# Trafikksikkerhetsrevisjon

Innherredsveien – Saxenborg allé-Stadsingeniør Dahls gate

Nivå 2 Reguleringsplan

2015-05-08 Oppdragsnr.: 5152377

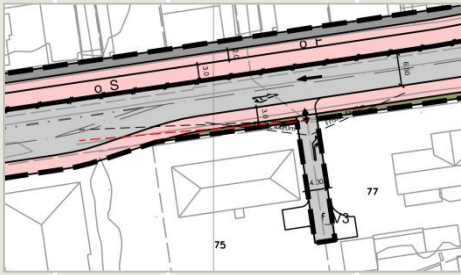
ID	Tegning	Sted	Avvik	Beskrivelse, krav og kilde	Anbefaling av tiltak
4	Regplan	Privat avkjørsel	A, vesentlig	<p>Siktlinje ifm avkjørsel</p> <p>Bakkaunevegen er tegnet slik at den treffer feil i kjørefeltet.</p> <p>Siktlinje skal treffe midt i kjørefeltet.</p> <p>Kilde: [3] E.1.1.5</p>	<p>Siktlinje må tegnes opp riktig, som illustrert med rød stiplet linje i skissen til venstre.</p>
5	C01, C02 og reguleringsplan	Alle kryss og avkjørsler	A, vesentlig	<p>Planene viser ikke siktlinjer i kryss og avkjørsler.</p> <p>Frisiktsoner skal fremgå av plankartene.</p> <p>Kilde: [18] kap 2.3</p>	<p>Frisiktsoner tegnes inn i på plankartene ved alle relevante kryssinger.</p>

Revisors forslag til P-plasser er vist med sorte, fete linjer. Stiplede linjer er forslag til flytting av tre plasser, samt nye plasser hvis avkjørsel til bygget stenges.

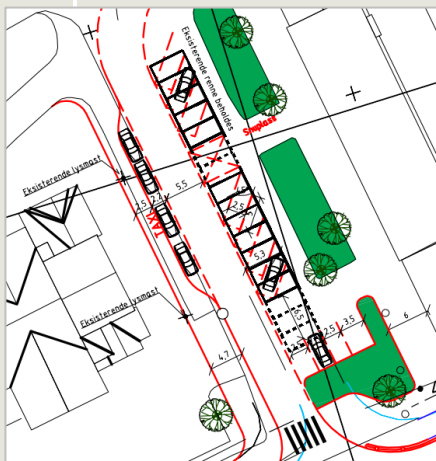
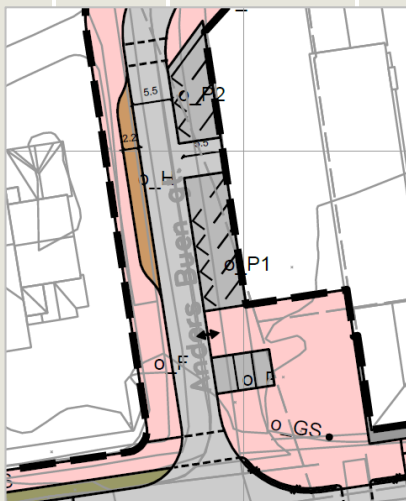
ID	Tegning	Sted	Avvik	Beskrivelse, krav og kilde	Anbefaling av tiltak
6	C01 og regplan	Anders Buens gate	M	<p>Planene viser skråparkering (45°) i Anders Buens gate. Gaten er planlagt 5,5 meter bred, og det er ikke mulig med gjennomkjøring. Parkerende må derfor rygge uforholdsmessig mye for å komme inn i eller ut av en parkeringsplass, slik de er vist i planen.</p> <p>Skråparkering egner seg best for envegskjørtede gater eller parkeringsanlegg.</p> <p>Kilder: [3] kap E.6.2 [20] kap 5.2</p>	<p>Revisor anbefaler etablering av parkering med 90° vinkel. Dette vil gi mindre rygging, og er dermed en mer trafikksikker løsning. Løsningen gir ca. 5 flere parkeringsplasser enn reguleringsplanen viser, innenfor det samme arealet. Det gjør kanskje at man kan unngå parkering inne på arealet langs bygningen, som av mange kan oppfattes som et gangareal. Revisor mener parkering bør unngås på dette arealet.</p> <p>Krav til samlet bredde på gate og parkering i 90° vinkel er 11 meter. Dette er bare 0,2 meter utover planlagt løsning.</p> <p>Reguleringsplanen viser tre parkeringsplasser delvis omkranset av areal regulert til offentlig gang- og sykkelveg. Arealet vil i praksis oppfattes som et fortau. For å komme inn i eller ut av parkeringsplassene, må det kjøres og rygges på dette fortaus-arealet, kanskje også gangfeltet. For plassen nærmest gaten blir det i tillegg mye manøvrering, fordi gaten er for smal til at det kan foretas én enkelt sving. Dette er en uheldig løsning. Revisor foreslår at P-plassene flyttes inntil øvrige P-plasser langs gaten. Dersom det skal tillates parkering langs fasaden, bør det vurderes å kanalisere all denne trafikken lenger inn i gaten, der det allerede er lagt opp til avkjørsel. Dersom denne avkjørselen stenges og erstattes av P-plasser, kan det bli ca 17 P-plasser langs gaten.</p>

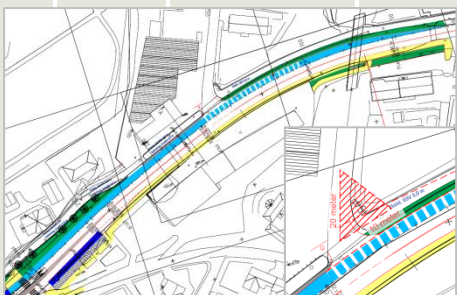
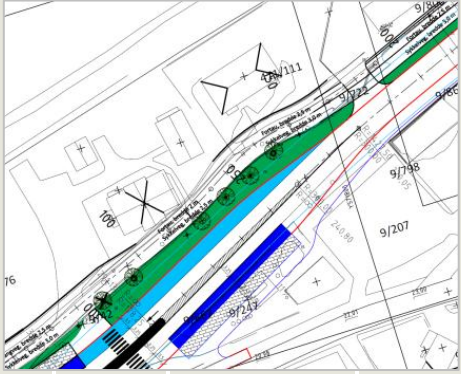
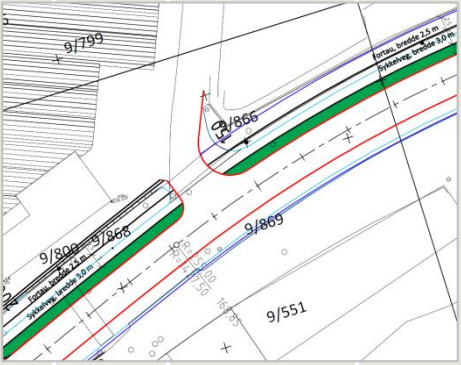
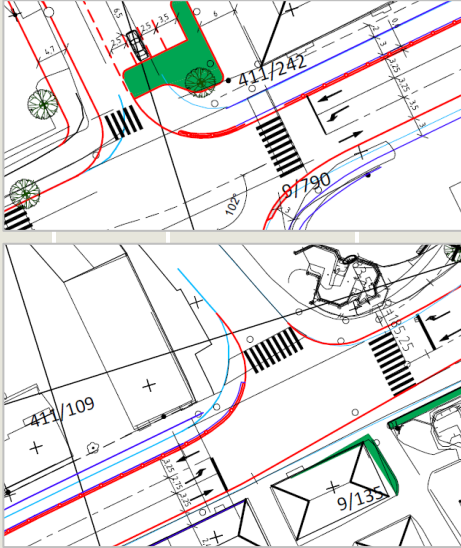
ID	Tegning	Sted	Avvik	Beskrivelse, krav og kilde	Anbefaling av tiltak
7	C02 og plan-tegning-sax-Thomas-v-Westen	Saxenborg allé til ca 60 meter vest for krysset med Thomas Hirsch gate	M	<p>Det foreligger to alternative utforminger på en delstrekning av Innherredsveien, og løsning for gående og syklende her. Strekningen er i størrelsesorden 200 meter lang, og ligger med lengdefall på ca. 3,5 %</p> <p>Alt 1: To kjørefelt i Innherredsveien; ett i hver retning. Løsning for gående og syklende er sykkelveg med fortau. Overgang mellom sykkelveg med fortau og eksisterende GS-veg foretas øst for jernbanebroen sin broplar.</p> <p>Alt 2: Tre kjørefelt i Innherredsveien; kollektivfelt i retning vest, samt ett kjørefelt i hver retning for øvrig motortrafikk. Løsning for gående og syklende er gang- og sykkelveg. Overgang mellom sykkelveg med fortau og GS-veg er ikke vist klart i planene, men ligger i området ved dagens Statoilstasjon.</p> <p>Reguleringsplanen viser alternativ 1.</p>	<p>Revisor vil anbefale alternativ 1, sykkelveg med fortau, av følgende grunner:</p> <ul style="list-style-type: none"> <li>• Alternativ 1 separerer gående og syklende. Dette reduserer konfliktpotensialet betydelig på en trafikkert ferdselsåre. Veg- og gatenormalen gir krav om sykkelveg med fortau, f.eks. ved mer enn 15 fotgjengere og 50 syklende. Revisor regner med at dette er oppfylt, eller vil bli oppfylt etter bygging av et attraktivt anlegg. Revisor antar planlegging av GS-veg vil gi krav om fraviktsbehandling. Kilde: [3] kap E.2.1</li> <li>• I krysset med Thomas Hirsch gate er sikten begrenset av eksisterende støyskjerm, se ID 3. I alternativet med sykkelveg med fortau er sykkeldelen lagt lenger vekk fra støyskjermen enn den er i alternativet med kombinert GS-veg. Siktforholdene er dermed bedre. Prosjekteier opplyser at det er lite sannsynlig med endringer på støyskjermen. Kilde: [3] kap E.2.3</li> <li>• I alternativ 2 må venstresvingende ifm Thomas Hirsch gate krysse to kjørefelt. Dette er en manøver som har høyere risiko enn å krysse ett kjørefelt. Minst syv av personskadeulykkene på strekningen over en 10-årsperiode (se kap 4.2) har skjedd ved tilsvarende situasjoner. Det skjer typisk når trafikk i første kjørefelt går sakte eller står stille, f.eks. på grunn av rødt lys i foranliggende gangfelt eller kryss, slipper venstresvingende kjøretøy frem. Trafikk i det andre kjørefeltet (buss/taxi/el-bil/MC/moped) har stort sett fri veg, men redusert sikt til svingende kjøretøy, og oppdager ikke svingende kjøretøy før det er for sent. Konsekvensen av sidekollisjon med buss, eller påkjøring av MC/moped, kan være spesielt alvorlig.</li> </ul>

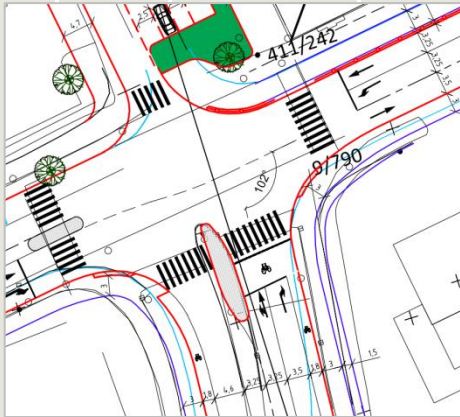
ID	Tegning	Sted	Avvik	Beskrivelse, krav og kilde	Anbefaling av tiltak
11	C01	Kryss Innherredsveien x Stadsingeniør Dahls gate	M	<p>Planene viser sykkelfelt i Stadsingeniør Dahls gate, slik som i dag. I planen ender sykkelfeltet opp i krysset med Innherredsveien på høyde med stopplinje for øvrig trafikk, men prosjekteier opplyser at det skal være sykkelboks, slik revisor har skissert til venstre. Det er to kjørefelt for motortrafikk inn mot krysset, ett for rett frem og venstresvingende og ett for høyresvingende.</p> <p>Syklende i Stadsingeniør Dahls gate som skal videre i sykkelanlegget i Innherredsveien må rett frem i krysset. Syklende i sykkelfeltet har ikke eget signal, og det kan for noen være uklart hvilket signal for motortrafikk de skal følge. Planene viser ikke hvordan lysreguleringen skal deles opp, men dagens lysregulering har én fase for kjørende rett frem og til venstre, og én for høyresvingende trafikk. Hvis det er grønt på begge svingebevegelsene samtidig, må syklende krysse høyresvingende motortrafikk.</p> <p>Kilde: [15] kap 4.6</p>	<p>Slik krysset er tenkt utformet, kan det oppstå konflikt mellom høyresvingende trafikk og syklende inn i sykkelboksen som ikke er oppmerksom på hverandre. Det bør ikke være grønt lys samtidig for høyresvingende og trafikk rett frem.</p> <p>Alternative løsninger på geometrien kan være:</p> <ul style="list-style-type: none"> <li>• Redusere innfarten til krysset til ett felt for motortrafikk, og avslutte sykkelfeltet i sykkelboks.</li> <li>• Føre syklende opp på egen sykkelveg på fortausnivå bort til gangfelt over Innherredsveien. Kryssingen må tilpasses både syklende i sykkelvegen og gående på fortauet. Løsningen for syklende bør være ensrettet. Det vil kunne være utfordrende å utforme et trafikksikkert anlegg som anvendes etter hensikten.</li> </ul>

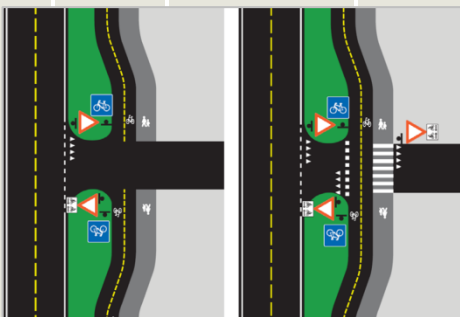
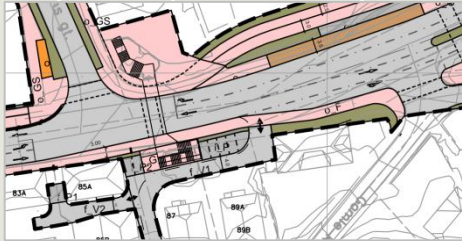
13	C01 og C02	Kryss mellom sykkelveg med fortau og sideveger	M	<p>Der sykkelveg med fortau krysser sideveg, viser planen noen steder oppmerking med gangfelt med bredde 4 meter.</p> <p>Gjeldende utgave av oppmerkingsnormalen tar ikke for seg oppmerking av sykkelveg med fortau i kryss, men skriver "<i>Inntil videre skal spesiell oppmerking for syklende i vegkryss tas opp med Vegdirektoratet i hvert enkelt tilfelle</i>".</p> <p>Sykelhåndboken og høringsutgave av oppmerkingsnormalen viser løsninger som vist til venstre. Det er vist to løsninger, avhengig av vikepliktsforholdene.</p>	<p>Revisor anbefaler at oppmerking i reguleringsplanen prosjekteres som vist i sykelhåndboken og høringsutgave av oppmerkingsnormalen. Revidert oppmerkingsnormal er antakeligvis godkjent innen byggeplanen utarbeides.</p>

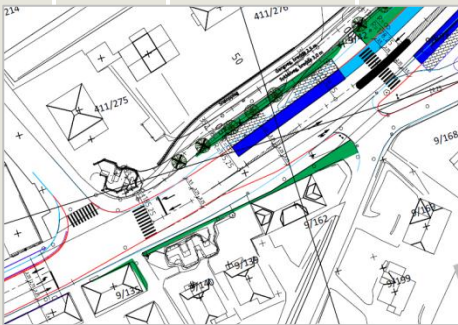
ID	Tegning	Sted	Avvik	Beskrivelse, krav og kilde	Anbefaling av tiltak
16	C01 og C02		K	<p>Prosjekteier ønsker revisors tilbakemelding på bruk av sykkelveg med fortau kontra sykkelfelt som løsning for hovedsykkelrute på strekningen.</p> <p>Prosjektet viser sykkelveg med fortau på nordsiden av Innherredsveien som hovedløsning for gående og syklende på strekningen.</p> <p>Vegnormalen sier følgende: <i>Alle gater som inngår i hovednett for sykkel skal ha sykkelfelt dersom ÅDT&gt;4000.</i></p> <p>Samtidig står det at løsninger for gående og syklende i byer vil være bl.a. sykkelgater. Revisor vil mene at den planlagte løsningen for sykkel kan ses på som en <i>sykkelgate med fortau</i>.</p> <p>Revisor vil hevde at kravet i håndboken om bruk av sykkelfelt ved ÅDT&gt;4000, går på at det ved store trafikkmengder må være et tilbud til syklende utover blandet trafikk, og ikke at sykkelveg/sykkelgate med fortau ikke kan aksepteres, dersom det ligger til rette for det.</p> <p>Løsning for syklende langs Innherredesvegen er planlagt som sykkelveg med fortau. Prosjektet inngår i en hovedrute for syklende. Når prosjektet blir bygget, vil det være sammenhengende sykkelveg med fortau helt til Ranheim. For et attraktivt sykkelanlegg er det viktig at det er brukt sammenhengende løsninger.</p> <p>Hvis det skulle vært sykkelfelt på strekningen, burde dette i så fall vært videreført også gjennom rundkjøringen ved Solsiden. Dette er en tofelts rundkjøring. Sykkeltrasé gjennom tofelts rundkjøringer er ikke anbefalt.</p> <p>Kilder: [3] kap B.1 og B.4.4 [8] kap 4.3</p>	<p>Ifølge en spørreundersøkelse føler over ¼ av syklistene seg utrygge eller veldig utrygge i trafikken på vegger med stor biltrafikk. Det er derfor rimelig å tro at fler føler seg utrygge i sykkelfelt enn på sykkelveg med fortau.</p> <p>Spesielt vinterstid, når sykkelfelt erfaringsmessig ikke driftes skikkelig, og er belagt med snø, slaps og is, er det forbundet med utrygghet å bruke dem.</p> <p>For å få fler til å sykle, er det viktig å få de som i dag kjører bil over på sykkel. Revisor tror tryggheten som sykkelveg med fortau gir, vil gi fler syklende enn sykkelfelt på den aktuelle strekningen. Spesielt gjelder dette barn og eldre. Gode vaner tillagt som barn, kan legge grunnlag for gode vaner i fremtiden. Det er et mål i Miljøpakken at flere skal velge sykkel som fremkomstmiddel. Det er et mål i Sykkelstrategien for Trondheim i 2025 at alle opplever det trygt å sykle.</p> <p>Undersøkelser viser at etablering av sykkelveger fører til signifikant reduksjon i ulykker på strekning, og økende antall ulykker i kryss [19]. Ved etablering av sykkelveg med fortau på strekningen, er det derfor viktig å legge stor vekt på utforming og signalstyring av kryssene, slik at det blir et trafikksikkert anlegg.</p> <p>Revisor støtter valget om bruk av sykkelveg med fortau som løsning for hovedsykkelrute på strekningen.</p>
